Rep No.B11052

2011年11月10日

富士電機機器制御株式会社
管理本部 事業統括部

マニュアルモータスタータ BM3シリーズ UL銘板および取扱説明書の記載内容 変更のお知らせ

UL銘板(右側銘板)の変更について

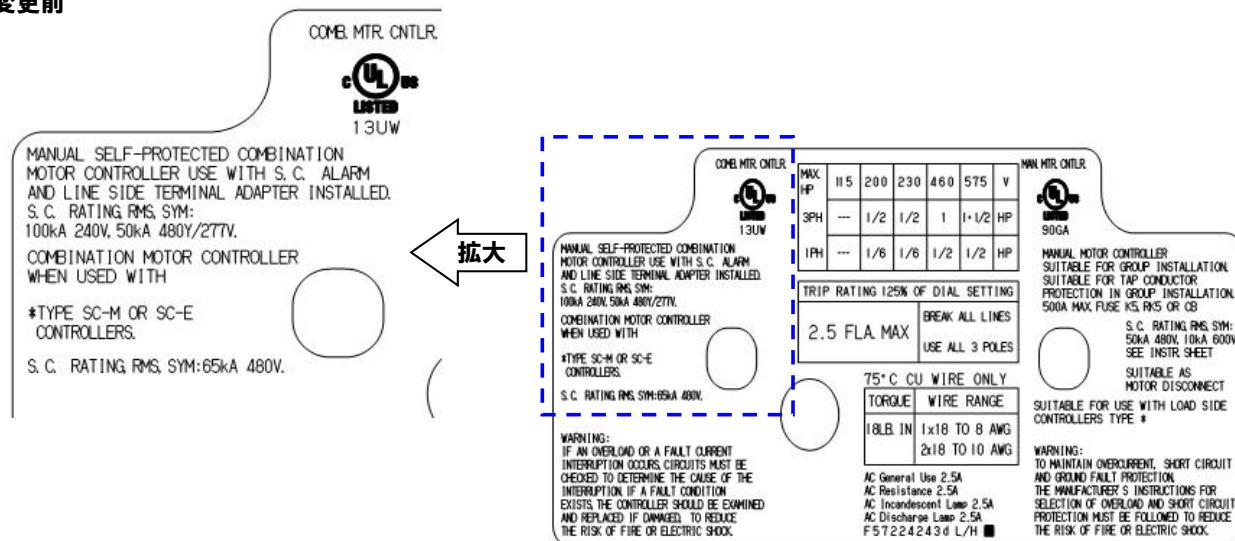
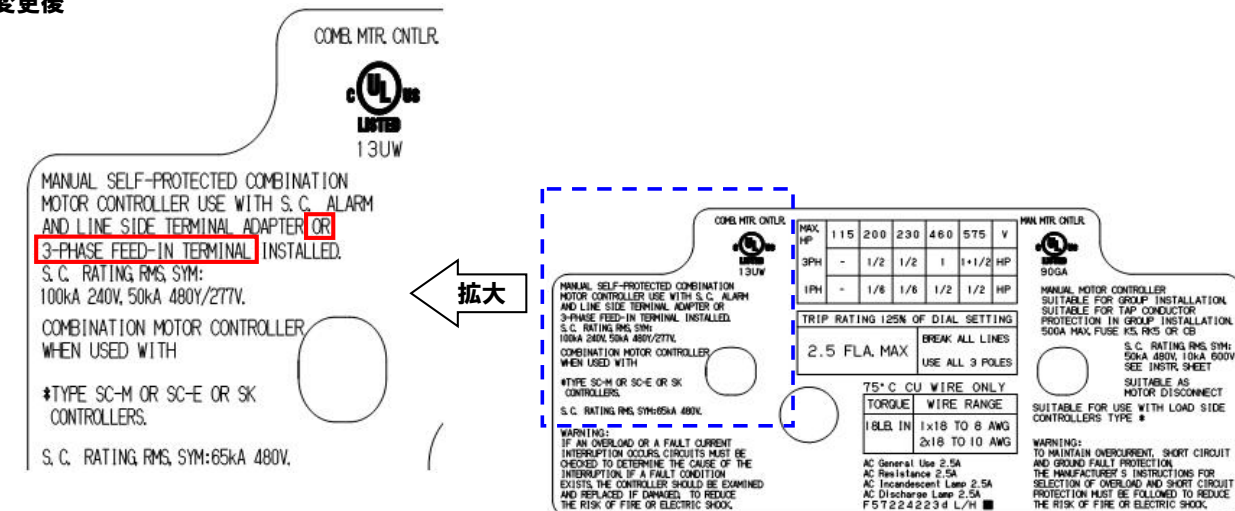
銘板記載内容に、圧着端子用電源入力端子ブロックとミニコンタクタ(SKシリーズ)への対応を追加致します。

文言としては、『OR 3-PHASE FEED-IN TERMINAL.』を追記致します。

取扱説明書の変更について

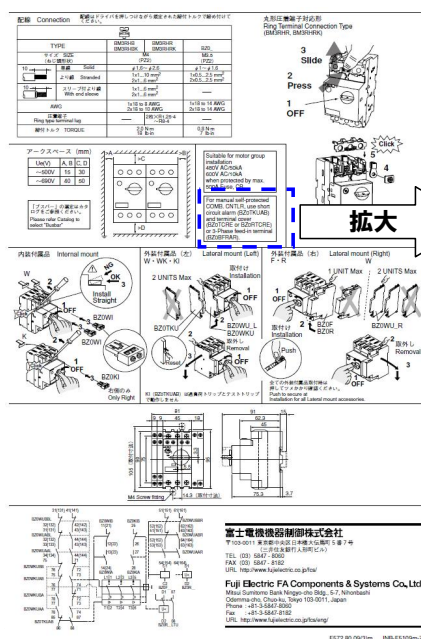
変 更 内 容 取扱説明書に、MMS本体に短絡警報接点ユニット (BZ0TKUAB) と圧着端子用電源入力端子ブロック (BZ0BFRAR) を組み合わせると、manual self-protected COMB. CNTLR (Type E, Type F) になる表現を追加致します。
文言としては、『or 3-Phase feed -in terminal(BZBFRAR).』を追記致します。
